## MPS 5 – Optimierung der Top-Fixierung

Art der Maßnahme:  PCN  PDN  Kurzfristige Aktion

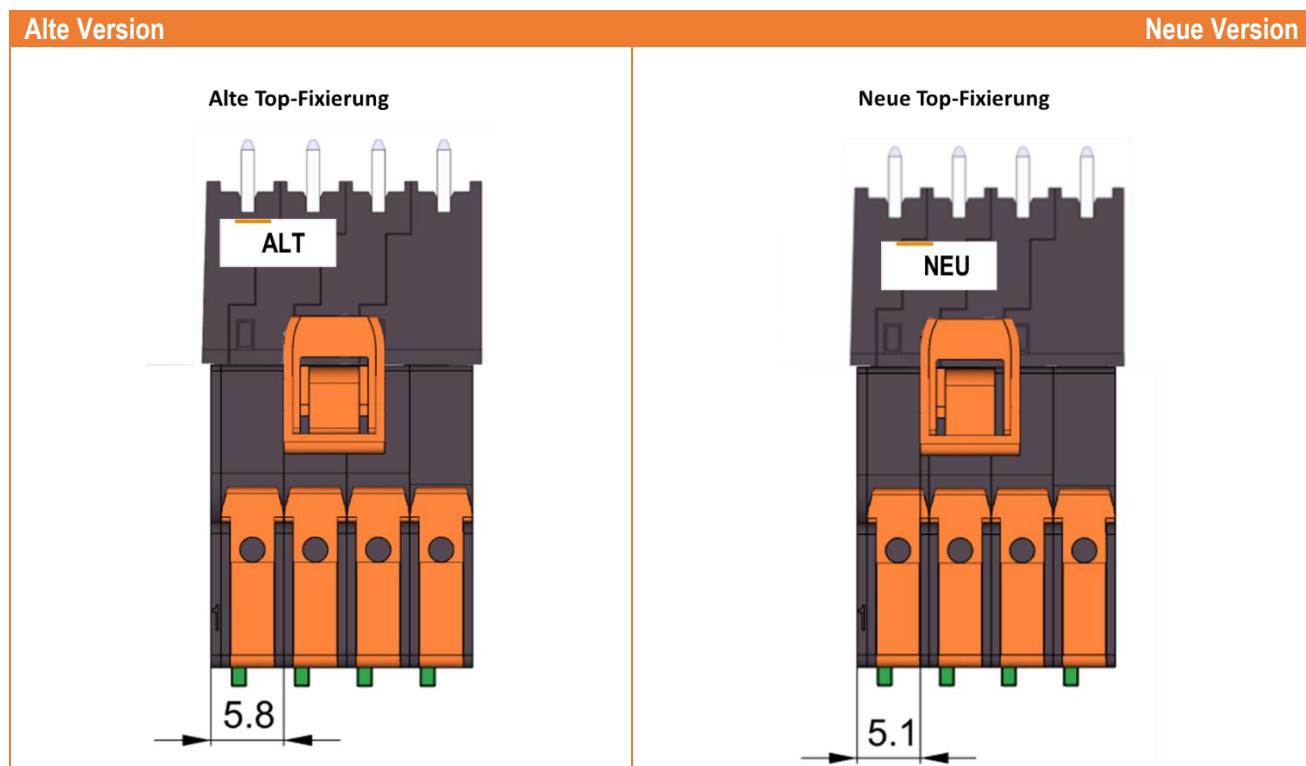
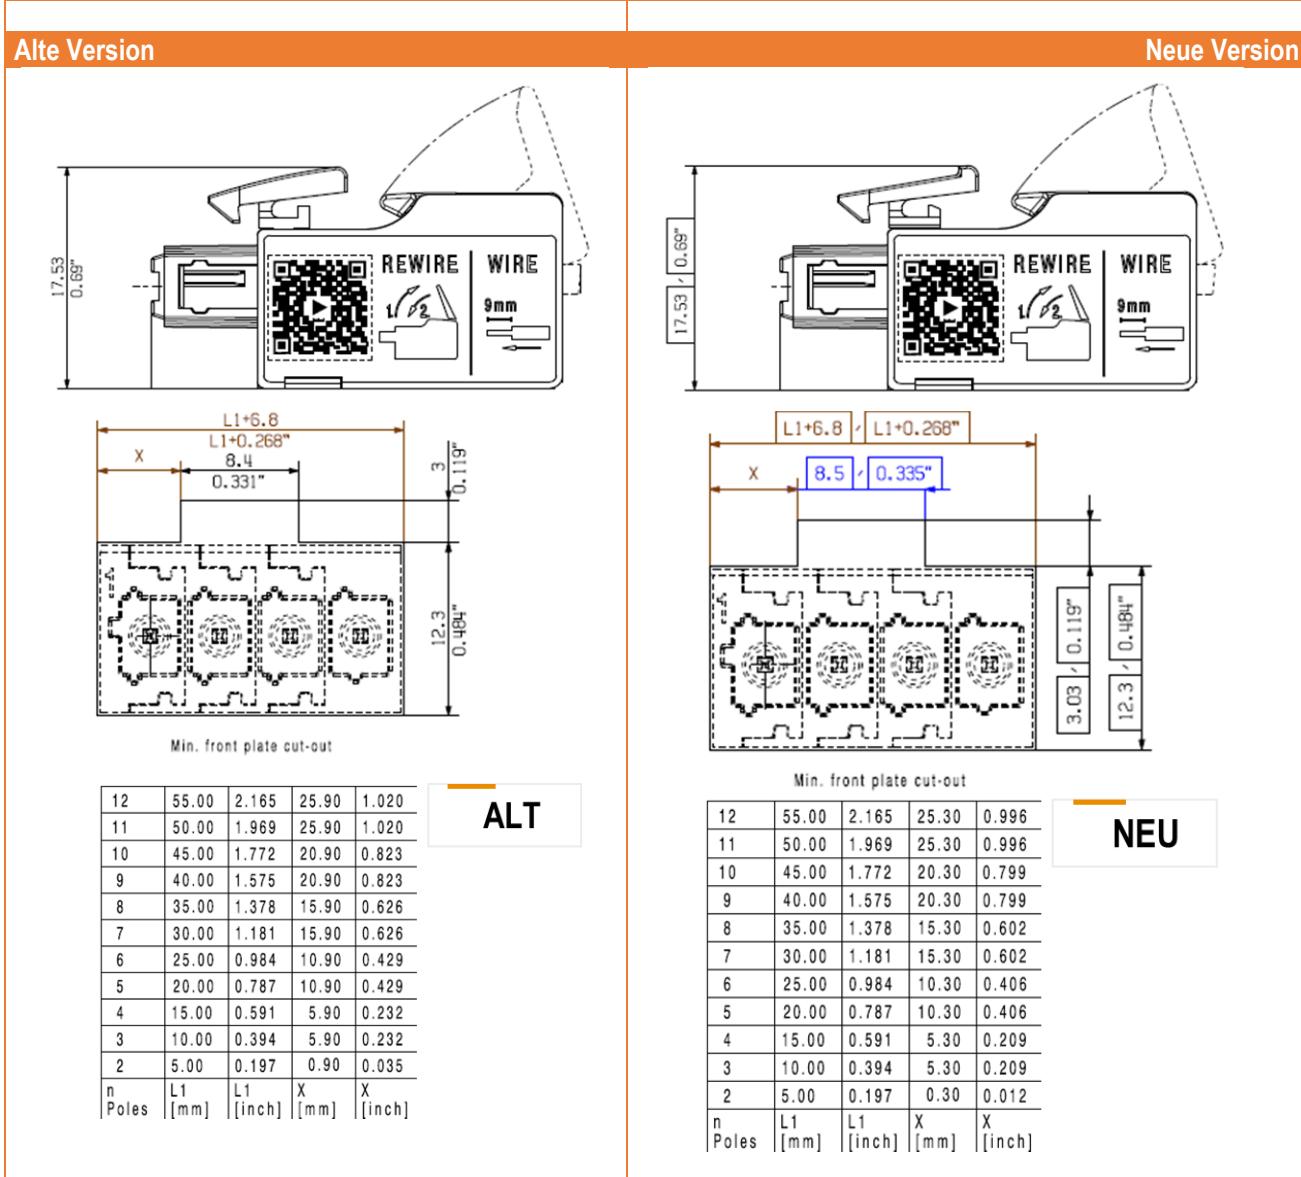
Die Top-Fixierung wurde für eine bessere Bedienbarkeit leicht in ihrer Kontur angepasst und mit einer Bedienkante für den Daumen versehen. Zusätzlich wurde der untere Steg für eine besser bedienbare Entriegelung optimiert. Die Dimensionen der Top-Fixierung bleiben unverändert. Allerdings verändert sich die Position der Top-Fixierung um 0,7 mm in Richtung des ersten Pols.
